**Demande d'autorisation de construire et d'exploiter un parc éolien
sur la commune d'Arfons
déposée par la société RAMONDENS ENERGIES (six éoliennes)**

**Avis de l'Autorité environnementale
Au titre des articles L.122-1 et suivants du Code de l'environnement**

**N° saisine : 2020-8518
Avis émis le 3 novembre 2020
N° MRAe 2020APO80**

Carte de localisation des parcs et des projets éoliens au sein d'une zone tampon de 30 km autour du projet éolien de Ramondens p 369 de l'étude d'impact- source scan IGN - réalisation EXEN

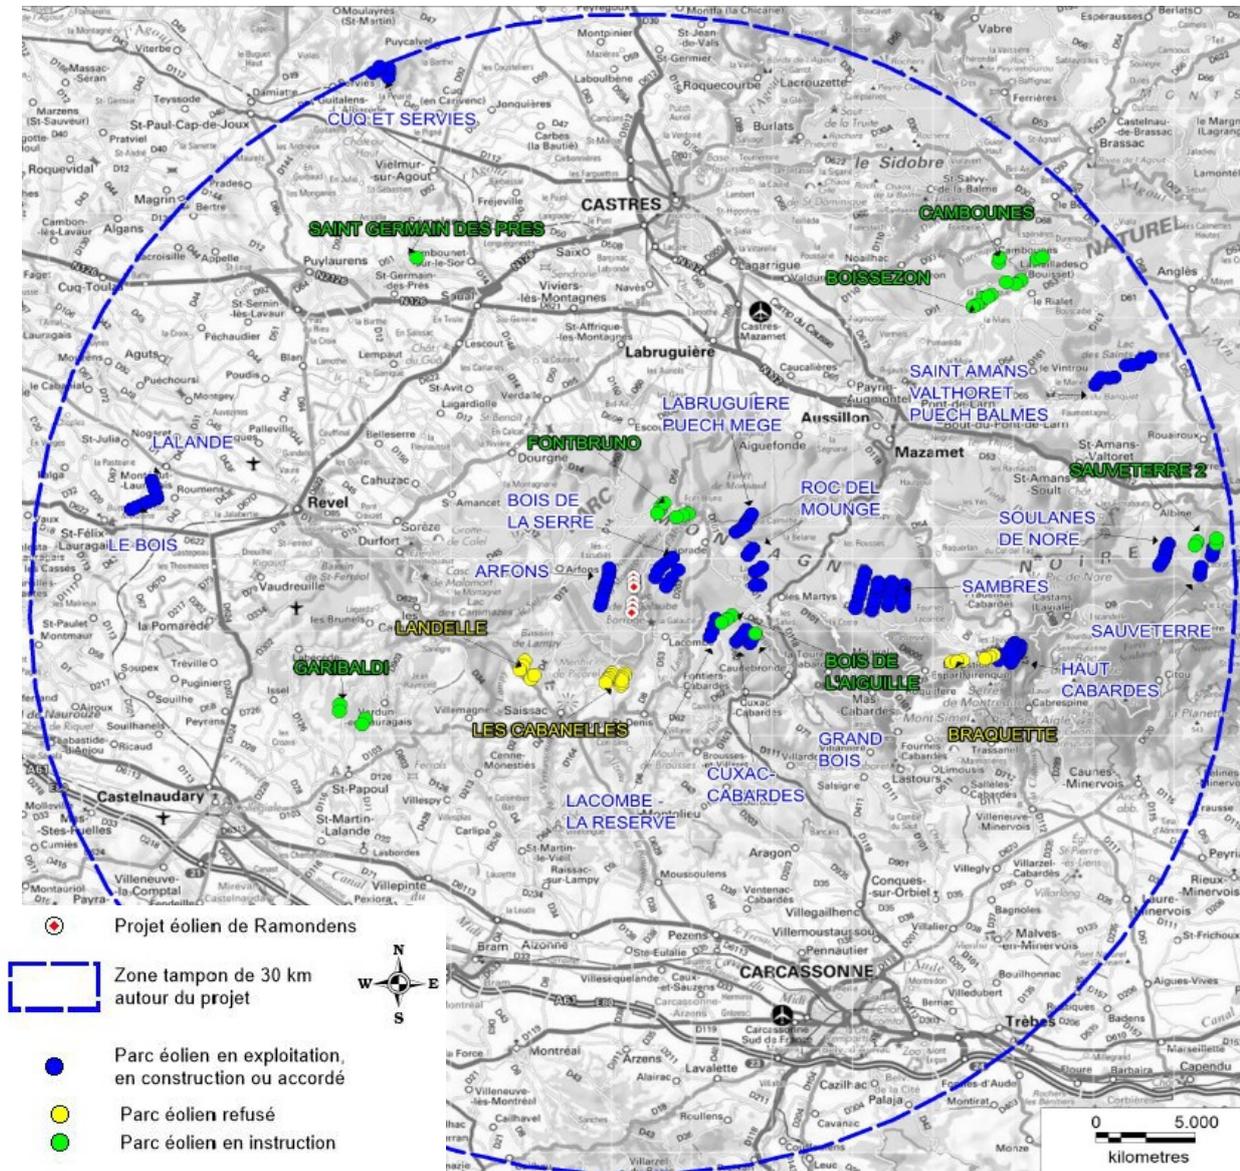
Le projet ajoute un nouvel alignement de six machines dans un secteur largement équipé (voir la carte page 5 du présent avis). En application de l'article R.122-5.II du code de l'environnement une étude d'impact doit comporter l'évaluation des effets cumulés du projet avec les autres projets « connus » :

La MRAe recommande aux communes de la Montagne Noire, et en particulier à celles qui sont mentionnées dans la carte ci-dessus de renforcer leur démarche de concertation, en lien avec le Parc Naturel Régional du Haut-Languedoc⁹ et les services de l'État, sur un cadre commun de développement des projets éoliens de manière à mieux maîtriser collectivement les effets cumulés des parcs, en particulier sur le paysage.
